Verein für die optimale  
Verkehrerschliessung von Düdingen  
c/o Erwin Luterbacher  
Bonnstrasse 43  
3186 Düdingen

Raumplanungs-, Umwelt-, und  
Baudirektion RUBD  
Herr Staatsrat J.-F. Steiert  
Chorherrengasse 17  
1701 Fribourg

## **Stellungnahme VoVD zum Genehmigungsentscheid RUBD vom 1. Mai 2020 zu der OP Revision F Planungs- und Baureglement (PBR) und den Zonennutzungsplänen**

**Auszug:** E1\_Zonennutzungsplan – Siedlung – AL Anpassungen.

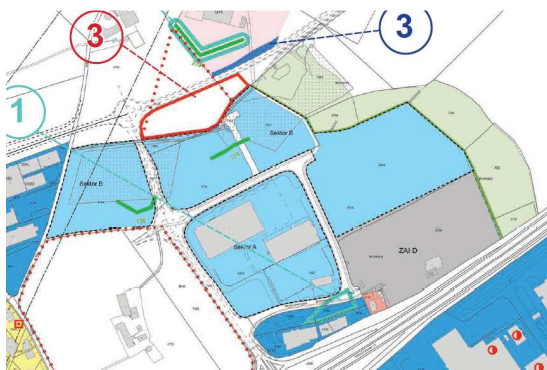
In der Zone Birch A + B würde explizit dieser Bezug zum PBR und zum Artikel 28 fehlen und dies würde unweigerlich dazu führen, dass willkürlich unzulängliche Handlungen entstehen würden und die Firmen mit ihren Bauprojekten es somit unterwandern könnten.

Nur mit einem Detailbebauungsplan DBP sieht ein Anstösser/in und die Gemeinde frühzeitig, die gemäss Art. 35; Abs. 5 verpflichtet ist, ein Buch darüber zu führen, wie sich die gesamten Zonen-, und Arealentwicklungen A und B, Strassenplanungen und Verkehrserzeuger im Sektor A mit max. 2'500 Fzg. und Sektor B mit max. 2'900Fzg. => Sektor A B max. 5'400 Fzg. entwickeln werden. Damit gestattet man auch allen Beteiligten eine zweckmässige Gesamtplanung und eine kontrollierte Entwicklung der Sektoren A und B.

**Forderung:** Die beabsichtigte Streichung des Art 35 Ziff 4 kann diese somit nicht gewährleisten und der Sinn des Artikels wird untergraben und wir setzen uns erneut damit der Willkür eines Bauherrn oder der Gemeinde aus und der Kanton kann keine einschreitenden Möglichkeiten mehr dazu erwirken, da es nirgends im PBR von Düdingen es so steht!

Zur Weiterbebauung **im ganzen Teilgebiet B** (inkl. Merkle-Bauland und weitere) Es ist es unabdingbar, dass ein Detailbebauungsplan im Zonennutzungsplan auch aufgeführt und eingefordert wird. Damit muss für die Zone A + B zu der Planung und deren maximalen Verkehrserzeugung von 5'400 Fzg. die erforderliche Verkehrsstudie erstellt werden.

**D.h. Die Zone A und B = ca. 100'000m<sup>2</sup>, 10ha wäre somit ohne Detailbebauungsplan.**

### Art. 58b Spezialzone für Materialabbau und Ablagerung; Materialausbeutungszone (MAZ) IV „Waldegg / Lengi Weid“

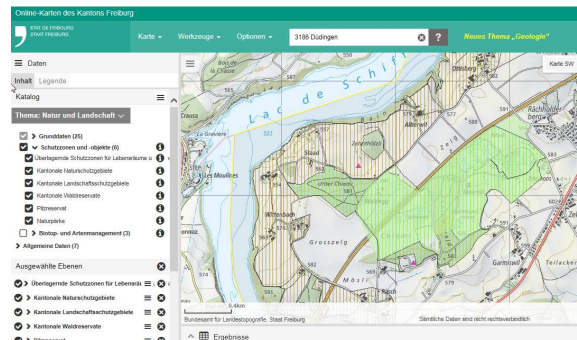
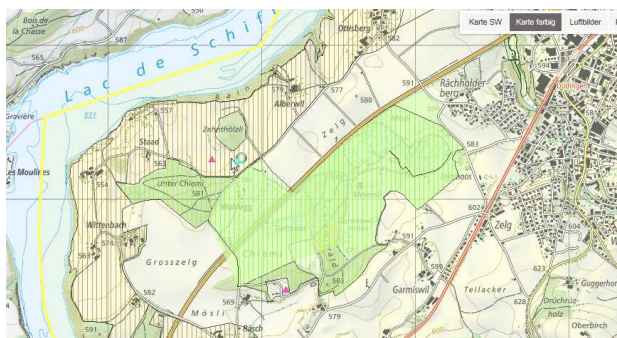
**Befund:** Zudem machen wir erneut das RUBD und BRB aufmerksam, dass die Lengi Weid Waldegg mit Kapelle **sich in der Kantonalen Schutzzone** befindet.

D.h. Es dürfte Grundsätzlich dort nichts getätigt werden und der Bund wird hier intervenieren.

**Bemerkung und Forderung:** Aktuell liegen viele begründete Einsprachen von Bürger/innen, Anwohnern und VoVD zum Projekt Lengi Weid vor. Diese beinhalten die unzumutbare Verkehrssituation durch den Dorfkern, dem Zelg bis zum Lengi Weid. Massiv wird die Zufuhr von fremder möglicherweise kontaminierter Erde bekundet und man fordert das RUBD auf, dieses Vorhaben nicht zu gewähren, da extrem viele nicht zulängliche Parameter nicht eingehalten werden und die Zukunft der Bürger/innen und diesem Naherholungsgebiet mit Wildwechsel und Grundwasserzone nicht gewährleistet werden.
